1、配电箱 AP1~AP3 是否为新做，若为新做其进线引自哪里。
新做，引自一层原变配电间

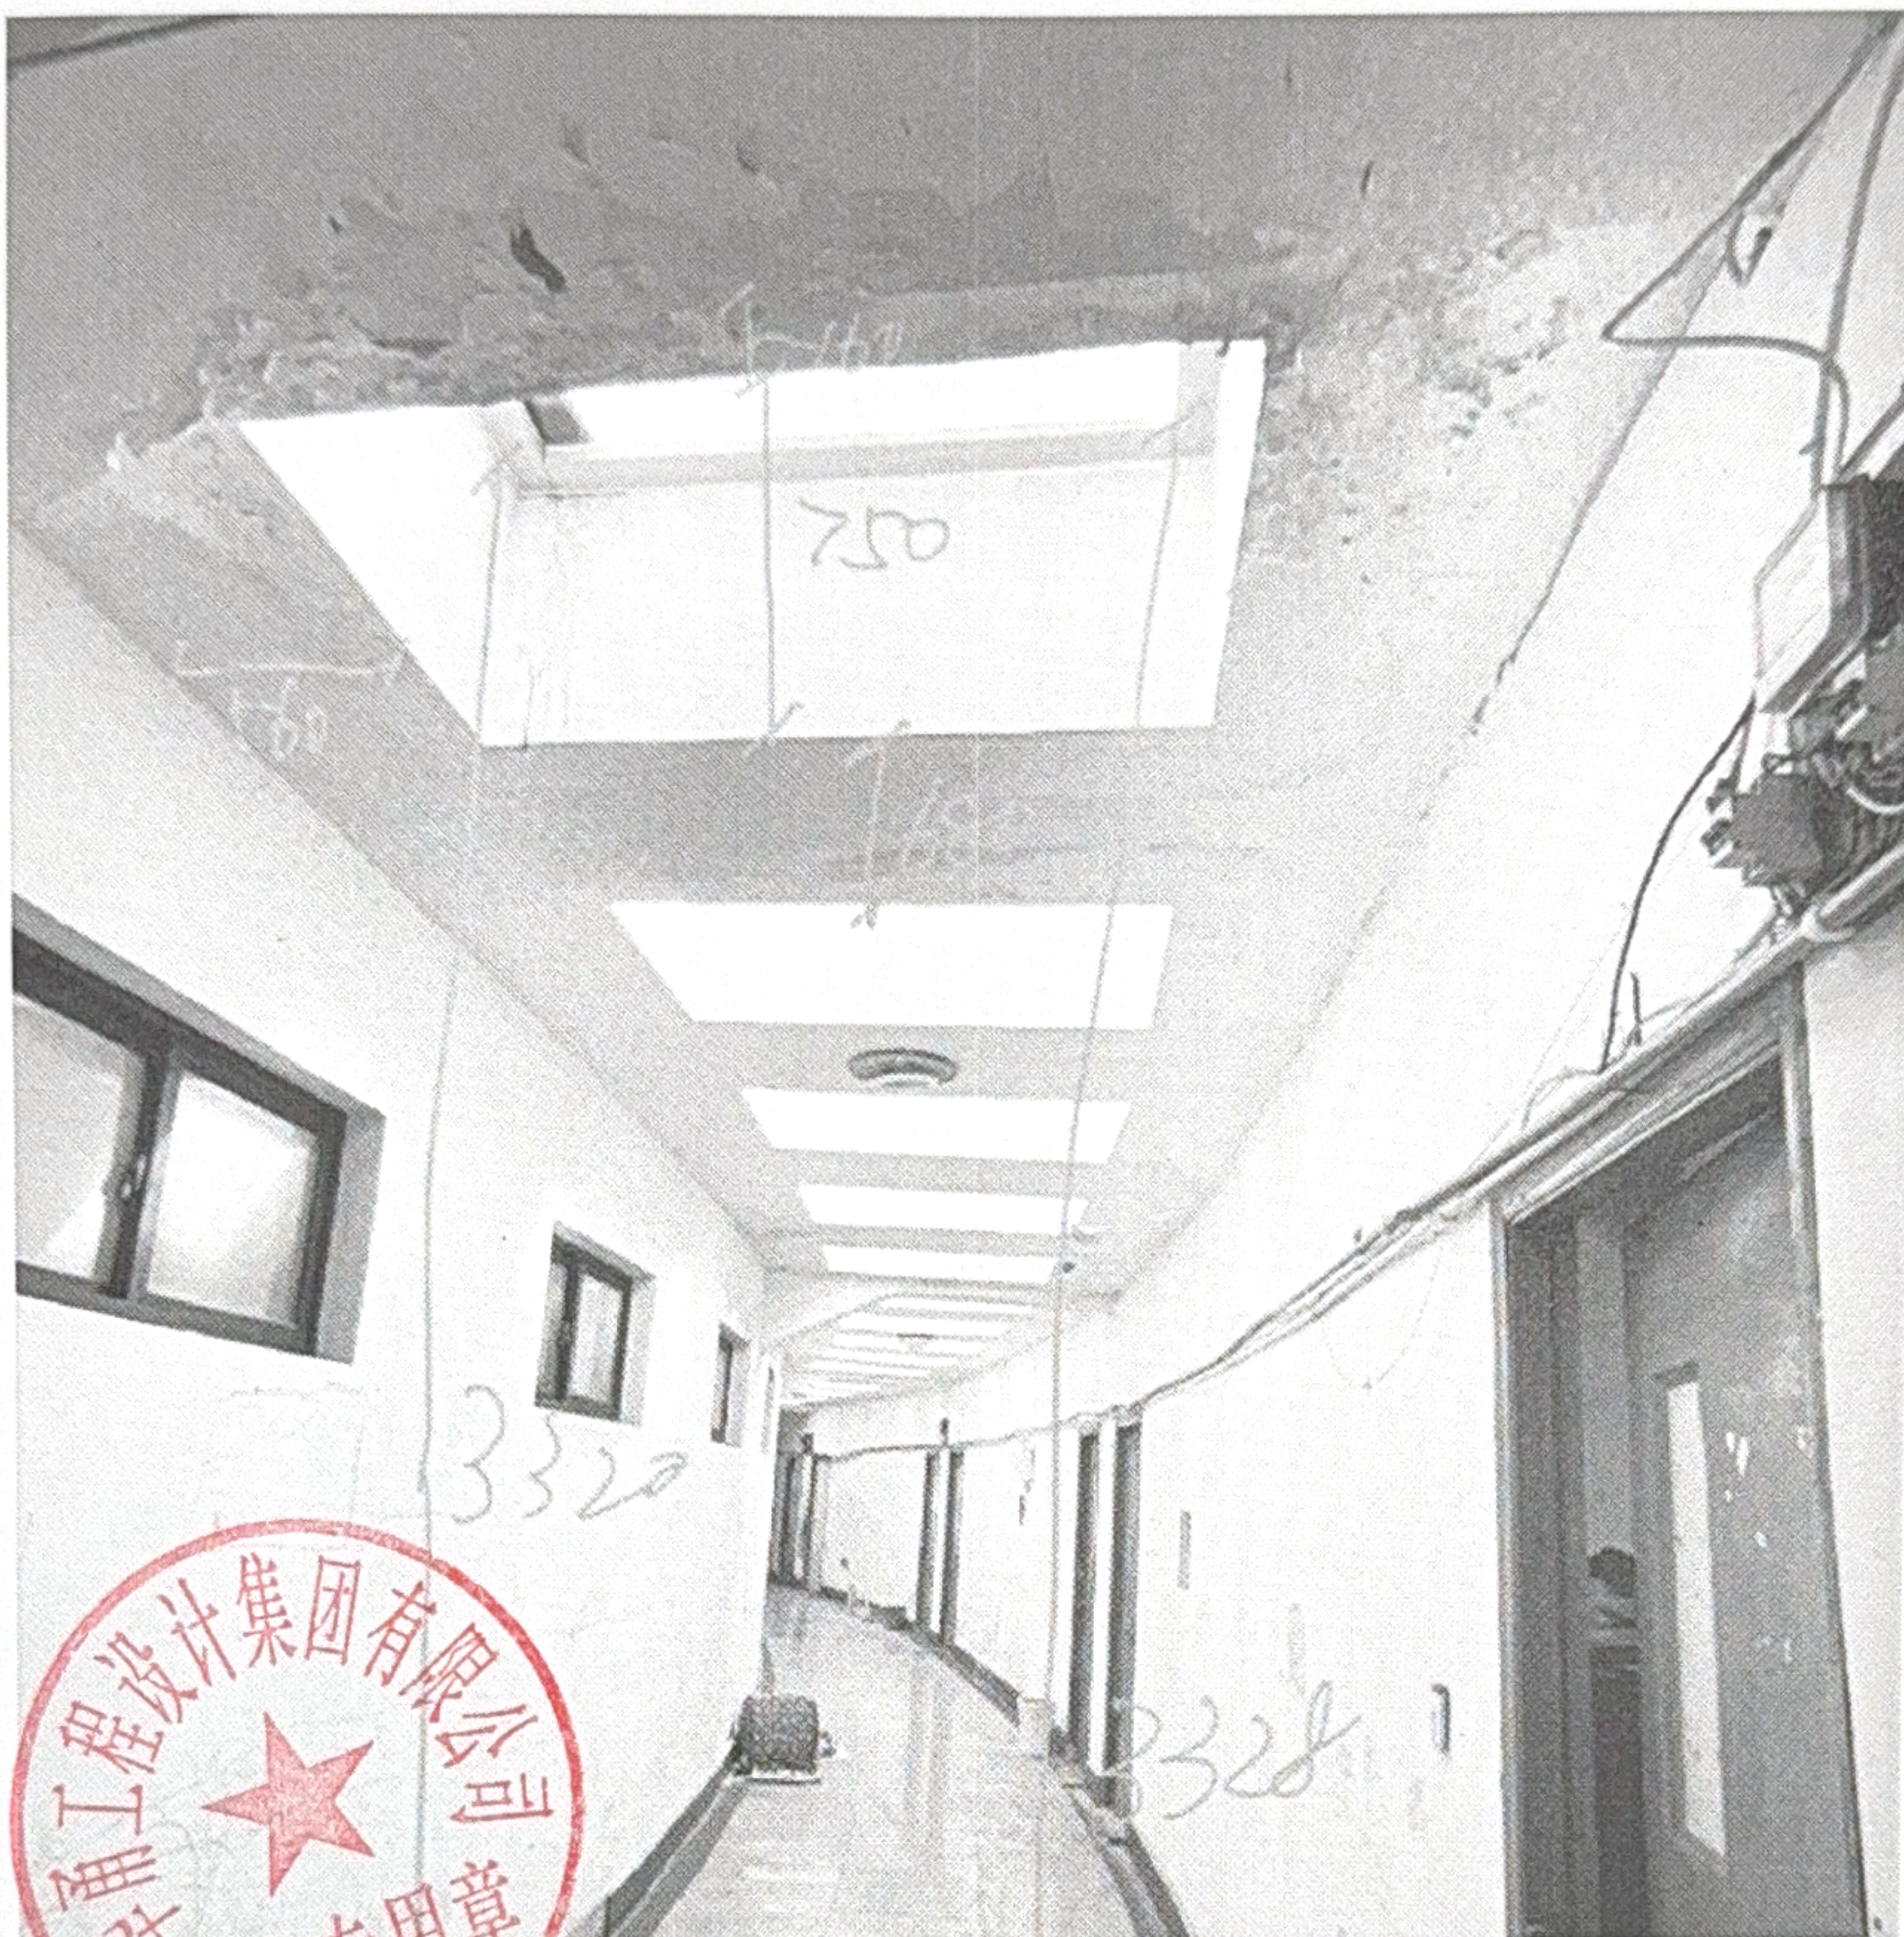
29、四层原来顶面需要涂料翻新，天窗四周打耐候胶（数量详见下图），天窗下侧面顶（尺寸详见下图）也需要重刷白色防水无机涂料，原来涂料铲除
